COMUNE DI SAN CASCIANO DEI BAGNI

OGGETTO: Procedura di Valutazione di Impatto Ambientale ai sensi dell'art. 23 del D.lgs. 152/2006 relativa al progetto di un impianto fotovoltaico della potenza di picco 46,848 MWp, denominato "San Casciano dei bagni", connesso alla Rete di Trasmissione Nazionale sito nei Comuni di San Casciano dei Bagni e Piancastagnaio, Provincia di Siena. Proponente: Catch the Sun Srl. Osservazioni. ID:7676

Fig. 1. Areale di impianto FV "San Casciano dei Bagni". Indicati con frecce i cc.d.a. a monte e valle S.R. n. 2 di riferimento regionale non già esaustivamente studiati in VPS&PO.

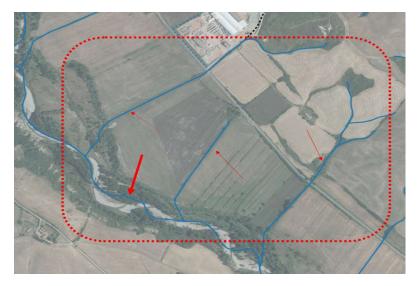
- b. l'area di impianto posta in Comune di San Casciano dei Bagni² insiste su due aree -monte/valle S.R. n. 2 Cassia (Fig. 1) di diverse caratteristiche idrauliche, sostanziali e formali, la cui frontiera -ff.d.g. e tombini di attraversamento S.R. costituisce elemento sensibile specifico. L'area a monte della S.R. è priva di importante pericolosità idraulica intrinseca, se non derivata da mero disordine idrografico per rimaneggiamento e scarsa manutenzione per abbandono, non trascurabile ma facilmente risolvibile in quanto riguardante reticolo minore³. La parte NW relativa a

è già stata analizzata in fase di Variante al PS e PO, e ufficialmente ratificata dagli Enti competenti e di riferimento per la disciplina comunale-regionale (es. Fig. 2), mentre la parte SE è potenzialmente soggetta a ulteriore pericolosità afferente all'ulteriore F.so senza nome [TS51032, TS51155, TS51880, ...] (Fig. 1) da definire in quanto anch'esso ricompreso tra il reticolo di riferimento L.R. n. 41/18.

L'area a valle della S.R. sostanzialmente delimita, con margini [verosimilmente] più o meno ampi, la fascia di pertinenza fluviale del F. Paglia, ovviamente con caratteristiche idrodinamiche ben diverse e, cionondimeno, non esaustivamente⁵ definite in VPS e PO né, tantomeno, nel PAI/PGRA. Inoltre, anche qui vi sono cc.d.a. minori di interesse regionale non già studiati [F.si senza nome TS51612 e TS51880] (Fig. 1).

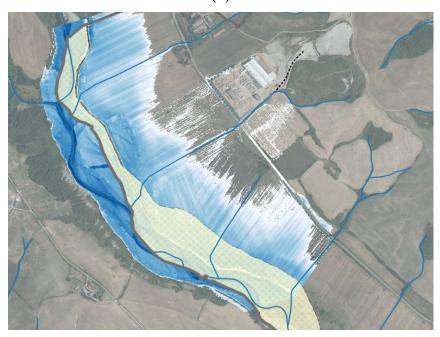
c. l'aggiornamento del quadro conoscitivo della Variante al PS contestuale al PO, pur avendo avuto specifico riguardo per le sole Aree di Trasformazione (**AT**) a monte della S.R. n. 2, ha apportato anche ulteriori elementi di valutazione della <u>pericolosità</u> del F. Paglia. Si riporta in Fig. 2a la mappa inviluppo di maxWS5_{50/200} definita nell'ambito del medesimo lavoro⁶; costituendo, infatti, i livelli del F. Paglia le condizioni di valle dei cc.d.d. minori, esso è stato esplicitamente modellato con approccio cautelativamente⁷ coerente al QC distrettuale (PAI/PGRA), deficitario sia per metodica sia perché limitato al solo T_r =50 *anni* e apparentemente non cautelativo (Fig. 2b⁸ e così anche nell'elaborato SCB19-3.12-VA).
